取付穴参考图
T=1.0, 1.2, 1.5, 1.65, 2.0

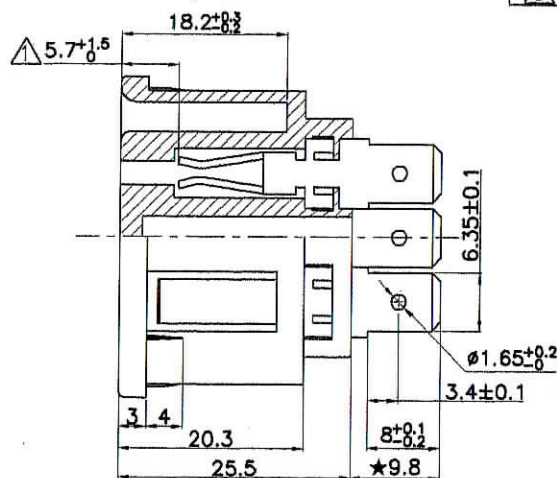
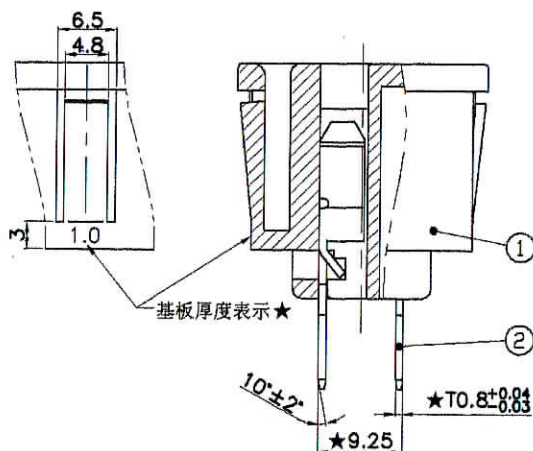
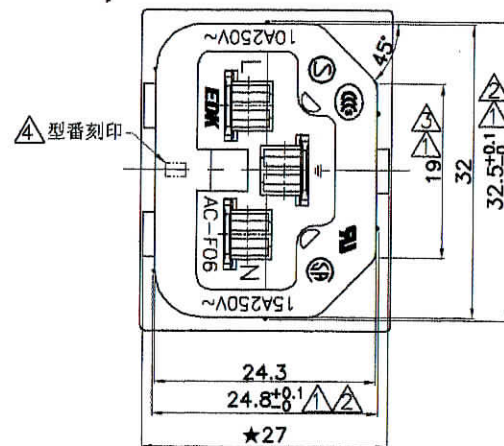
記号	来 歴	年月日	氏 名
①	依EDK图面修正	2010.06.10	涂太金
②	修改备注: 33→32.5 ± 0.1 , 去除2处0.5尺寸, 24.8 ± 0.1 追加	2011.03.21	涂太金
③	误记修正: 17→19	2011.04.27	涂太金
④	型番刻印依实物位置追记	2011.07.18	涂太金
⑤	部品明细消除 (别纸记载)	2013.04.24	林依健
